Progetto per l'ampliamento di un insediamento zootecnico esistente, autorizzato con P.D.C. 168/2017/PC, e realizzazione di un impianto per l'abbattimento dell'azoto, il tutto su terreni di proprietà siti nel comune di Bondeno (FE), località Zerbinate via Argine Vela n. 471

PROPOSTA DI MODIFICHE STRUTTURALI E ULTERIORI TEMI DI CONFRONTO

Nov. 2021

Figura 36 – Perdite di ammoniaca cumulate, espresse in percentuale, rispetto alla quantità somministrata per le diverse metodologie di distribuzione.

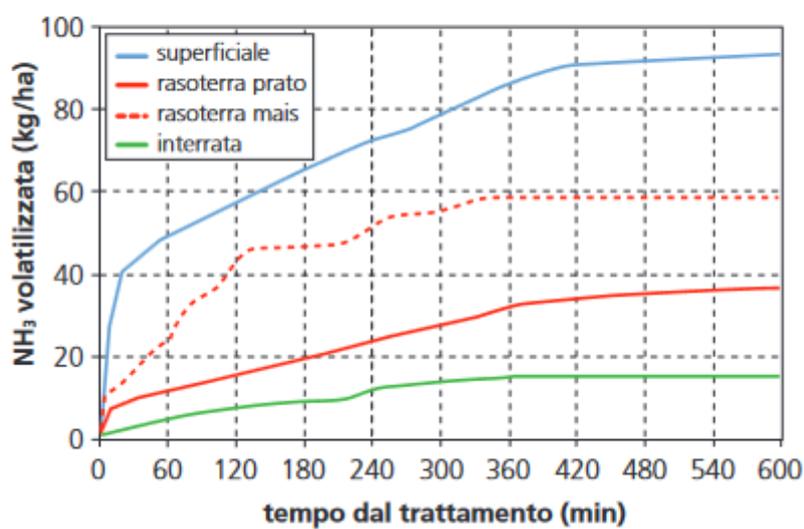
A tale riguardo si propone un grafico che mostra le perdite di ammoniaca cumulate relative alle diverse tecniche di distribuzione (Fonte: Veneto Agricoltura). Si può osservare che già dopo poche ore dall'intervento le emissioni risultano sostanzialmente azzerate.

In pratica si tratta di associare una fonte emissiva puntiforme, che varia di ubicazione ed inoltre risulta attiva per un tempo ridottissimo, con altre due fonti emissive stabili e attive per l'intero anno. Si ritiene che questa operazione non possa essere correttamente condotta a termine e non sia in grado di fornire risultati significativi.
